ZP.271.2.2012r.

Dotyczy: postępowania przetargowego na zadanie pn.: „PRZEBUDOWA DRÓG GMINNYCH – ULICE JANA PAWŁA II, T.KOŚCIUSZKI, FABRYCZNA I PIASTOWSKA W MAŁOMICACH” – ETAP I – CZĘŚĆ 1 PRZEDMIOTU ZAMÓWIENIA ORAZ „REMONT DROGI GMINNEJ- ULICA STASZICA W MAŁOMICACH” – CZĘŚĆ 2 PRZEDMIOTU ZAMÓWIENIA uzupełnienia do odpowiedzi z dnia 12 marca 2012r. do pytania pierwszego

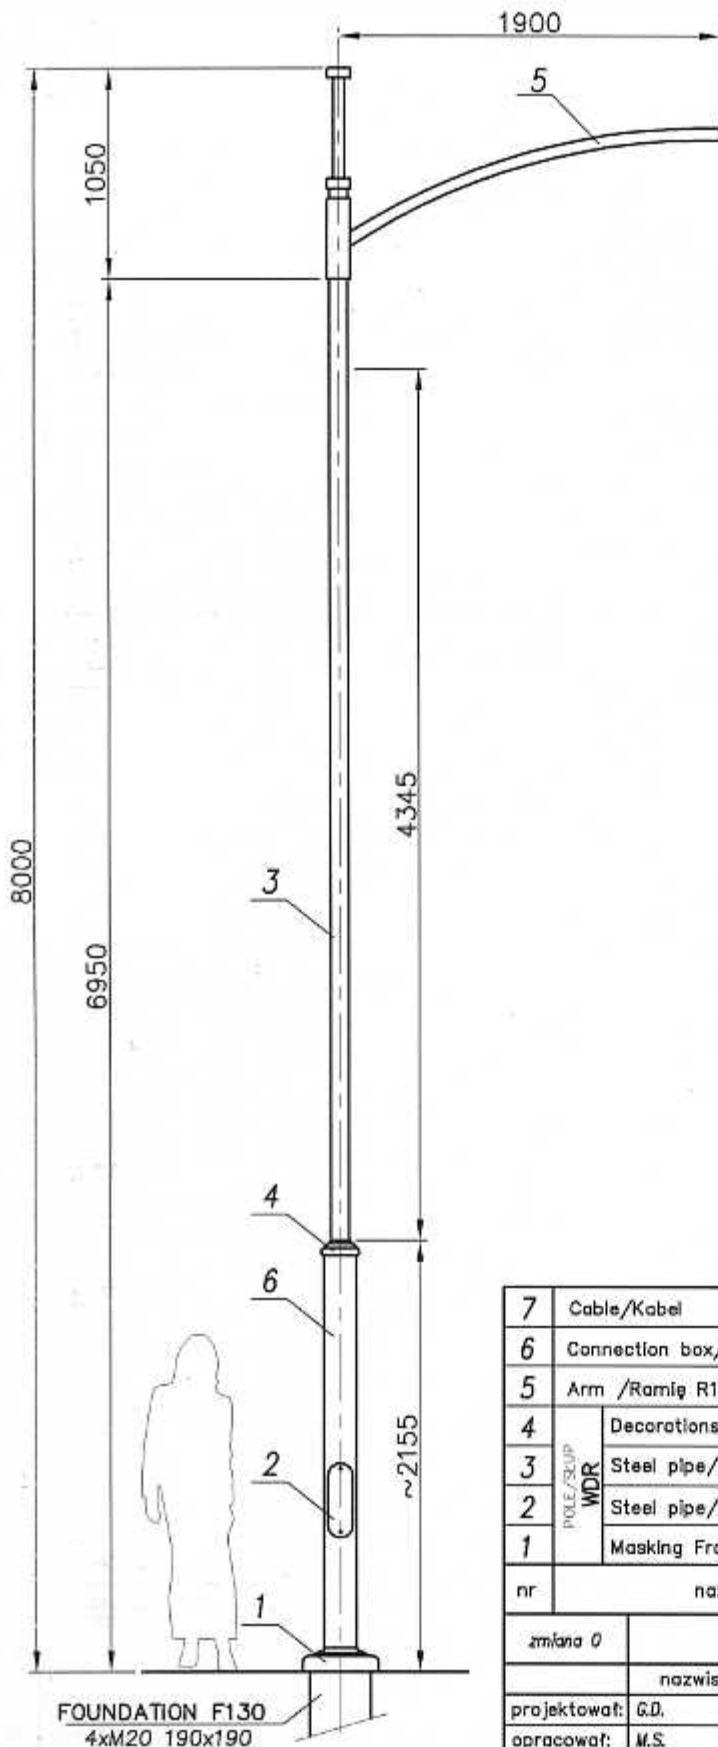
Pytanie 1. Czy zamawiający jest w posiadaniu technicznym branży elektrycznej? Zakres robót obejmuje ustawienie oświetlenia parkowego bez podania parametrów i lokalizacji. Prosimy o uzupełnienie parametrów projektowanego oświetlenia wraz z dokumentacją techniczną.

Odpowiedź. Zamawiający informuje, iż pozycja nr 49 przedmiaru robót odnosi się do wymiany latarni oświetlenia drogowego na istniejącej sieci kablowej w niezmiennych lokalizacjach. Wobec powyższego Wykonawca zobowiązany jest uwzględnić w ofercie koszt demontażu istniejących latarni oświetlenia drogowego o konstrukcji stalowej, wys. 8m posadowionych bezpośrednio gruncie. W niezmiennych lokalizacji Wykonawca będzie zobowiązany do montażu na fundamencie betonowym latarni oświetlenia drogowego o konstrukcji stalowej zabezpieczonej powłoką antykorozyjną wraz z wysięgnikiem.

Przy wyborze latarni Wykonawca powinien kierować się wytycznymi Zamawiającego, iż latarnia powinna odpowiadać „estetyce współczesnej” w załączeniu jako poglądowy rysunek latarni WDR 10. producent F.P.H. Art.-Metal sp. j, Łapino Kartuskie 34, 83-331 Przyjaźni. Powołanie się Zamawiającego na przedstawiony wzór nie oznacza, że Wykonawca musi użyć do wykonania zamówienia przedstawiony wzór. W sytuacji gdy zamawiający nie może opisać zamówienia sposób jednoznaczny do opisu może posłużyć się wzorami producentów z dopuszczeniem wyrobów równoważnych opisanemu produktowi.

Montaż oprawy oświetlenia zewnętrznego na słupie uwzględniony jest w poz. 50 przedmiaru robót. Zamawiający informuje że w zakresie wymogów odnoszących się do opraw oświetlenia drogowego dopuści zastosowanie opraw z obudową aluminiową, stalową ze wzmocnionego włókna szklanego przystosowane do pracy z 100W źródłem światła – sodową lampą wysokoprężną - . Możliwość montażu boczny i szczytowy. Pyło i strugoodporna: komora lampy - IP65, komora osprzętu – IP43. Oprawa musi być wyposażona w autonomiczny reduktor mocy z możliwością programowania również po zamontowaniu oprawy.
